OGGETTO **D.lgs. 152/06 parte II titolo III bis**
Rapporto Finale dell'Ispezione 2022
effettuata presso la Ditta HYDRO BUILDING SYSTEMS ITALY S.P.A. sita nel comune di Atesa (CH)
AIA DPC025/382 del 14/11/2018 e ss.mm.ii..

RAPPORTO CONCLUSIVO DELL' ATTIVITÀ DI ISPEZIONE INTEGRATA AMBIENTALE ORDINARIA 2022

Ditta HYDRO BUILDING SYSTEMS ITALY S.P.A.

Fonderia per fusione di alluminio

GRAFICO 1: ANDAMENTO DEL TENORE DI OSSIGENO NEL PERIODO DI OSSERVAZIONE.

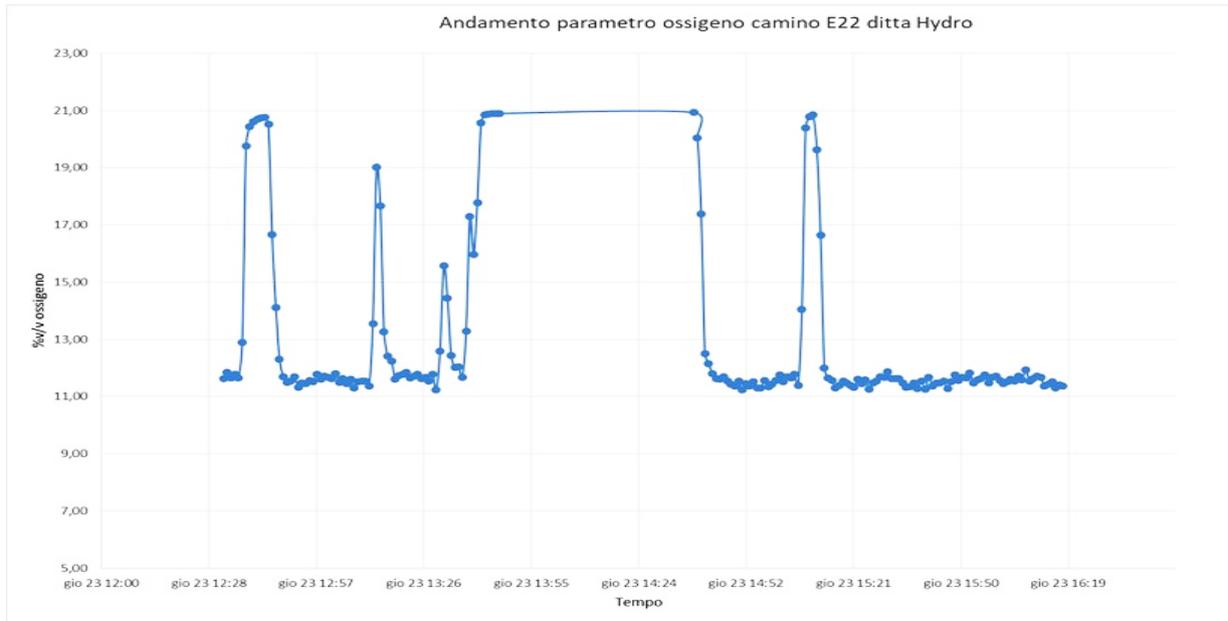
Durante le operazioni di campionamento è stata rilevata anche un'ampia variazione della portata conseguenza delle oscillazioni di velocità dei fumi comprese in un intervallo 2 m/s - 9 m/s.

Inoltre durante la fase finale della fusione definita mescolamento, il flusso è risultato ampiamente turbolento talvolta con punti a velocità 0 m/s, chiaro indice di vorticosità.

Tali circostanze hanno indotto i tecnici a prevedere una seconda sessione di campionamento allo scopo di indagare le fasi in cui sono presenti condizioni di flusso laminare che consentano una idonea determinazione delle polveri.

⇒ Si chiede alla ditta di verificare l'omogeneità e linearità del flusso secondo quanto previsto dalla norma UNI EN 15259:2008 tenendo conto delle diverse fasi e correlando i dati alle fasi specifiche, la ditta dovrà verificare la presenza di eventuali flussi a velocità nulla nonché angolo di swirl ecc, allo scopo di individuare la fase più idonea e favorevole all'esecuzione del campionamento delle polveri e alla loro successiva determinazione.

GRAFICO 2: ANDAMENTO DEL TENORE DI OSSIGENO DURANTE DUE SUCCESSIVE FASI DI FUSIONE

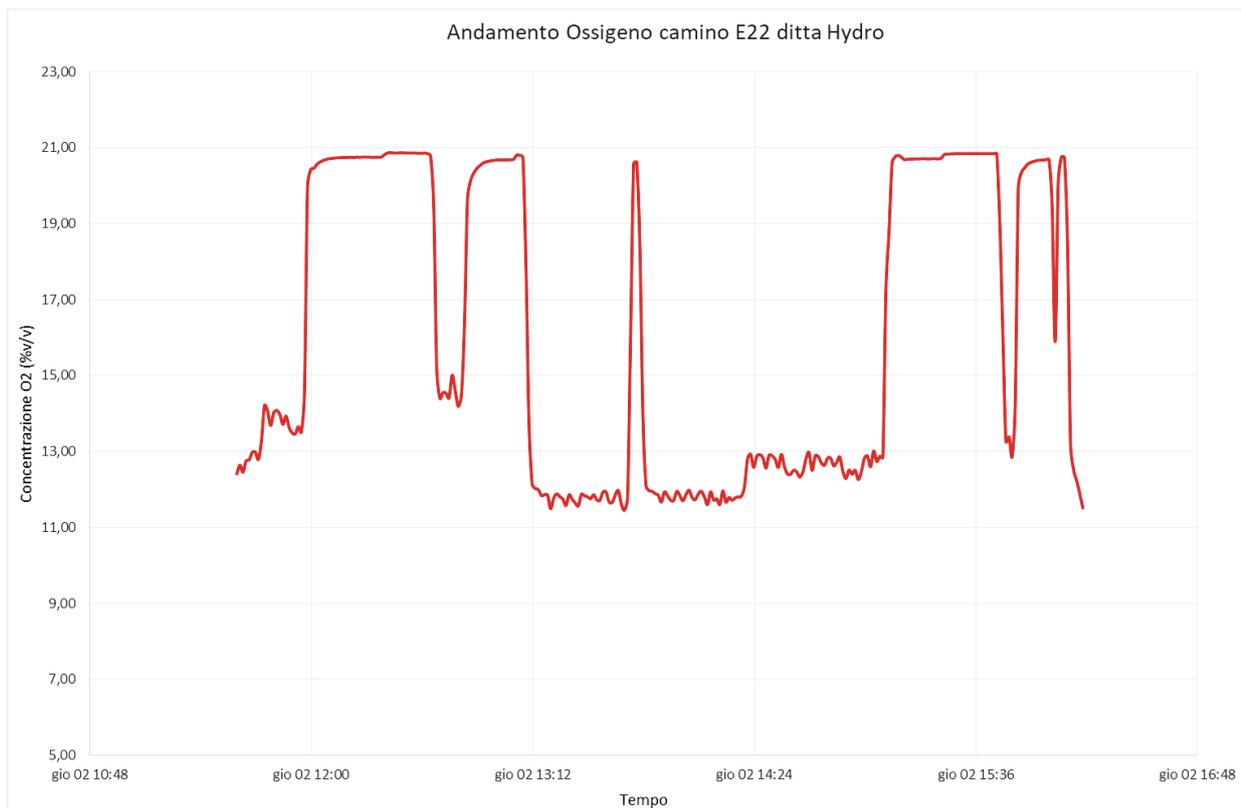
Il tenore di ossigeno durante le fasi di fusione a bruciatori accesi è circa 12-13 %

Il tenore di ossigeno durante la fase di fusione con bruciatori spenti è circa il 21%, analogamente nelle fasi in cui è in funzione la cappa posta sulla bocca del forno.

Circa 2 m/s durante le fasi di mescolamento a bruciatori spenti e durante il travaso; pari a circa 9 m/s con cappa in funzione e forno aperto, da 4 a 6 m/s in tutte le altre fasi.

Il moto è risultato ampiamente turbolento durante le fasi di forte gradiente termico ovvero all'incipit della fusione e in condizioni di concezione pura (bruciatori spenti).

La determinazione della portata del camino E22 ha presentato alcune criticità in relazione all'omogeneità del flusso.

Tali anomalie (turbolenze) sono attribuibili al processo stesso ovvero ai moti convettivi che si generano durante le fasi di apertura e chiusura del forno e all'accensione e spegnimento dei bruciatori.

⇒ La determinazione delle polveri invece richiede condizioni di funzionamento stabili e soprattutto tali da non inficiare l'isocinetismo e pertanto è necessario individuare un intervallo di campionamento idoneo. Qualora ciò non sia possibile sarà necessario procedere ad azioni correttive che garantiscano l'attendibilità della misurazione.
